技术连络书

NO: DTS- 4390

MD-70CD MD-CD1MK3等机种电源开关机板组装变更连络书

表題 POWER SW変更に伴う捨て基板の削除

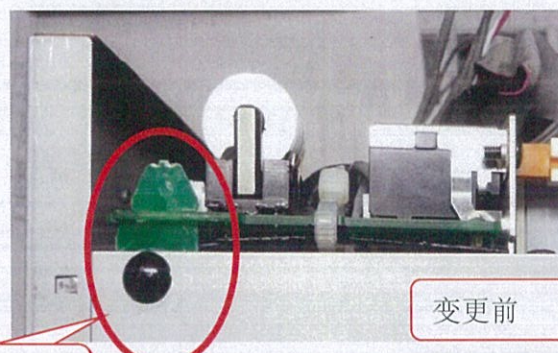
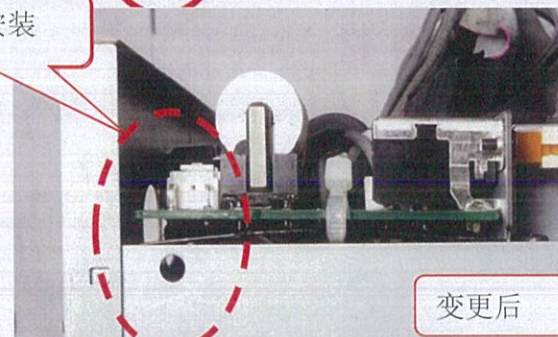
- 1、症状: MD-70CD、MD-CD1MK3、MD-CD1BMK3机种电源开关变更原因。
- 2、原因: 日本要求。
- 3、对策(暂定): MD-70CD、MD-CD1MK3、MD-CD1BMK3机种电源开关变更原因, 所以电源开关机板组装要变更, 删除部品: E90431600A PCB POWER SUB MCD3G 和部品M0333460 SNAP RIVET,SR5-5.5 G的安装, 具体如下:

取消铆钉安装

取消机板安装

改为水口在下面,
外观OK

・現状(子基板、Rivet有り)

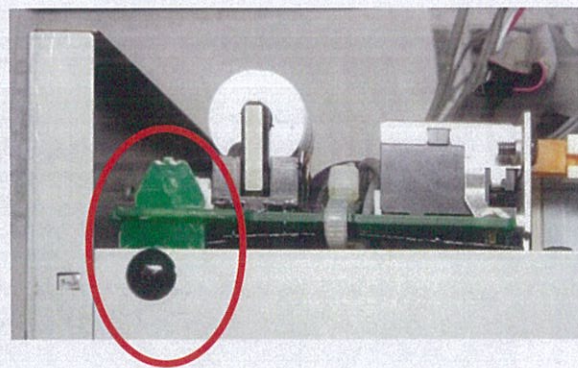
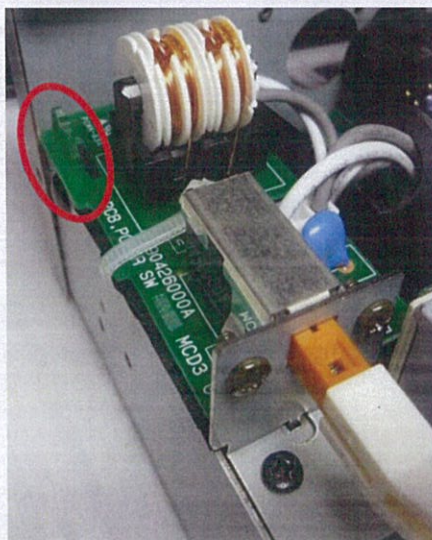
設変EA5891にて一綺電子製Power SWへ変更を行いました。SWのbondingの影響で実装時にPOWER SW基板に対して傾いて取り付け、組立への影響が出る可能性があることが判明しました。一部機種はSW自体を固定する為、傾きの影響は有りませんが、下記記載の機種は、子基板を使用してPOWER SW基板と別基板を嵌め合わせている為、組立への影響が考えられます。

ですので、傾きの影響が出ないように子基板を削除する方法で対応致します。

子基板の削除は、EA5891のPOWER SW変更に同期して削除を行って下さい。

・子基板削除の状態(子基板、Rivet無し)

※POWER SW、及びPOWER SW基板の固定は、POWER SW前部のfrangeとBRACKETでの固定のみとなります。
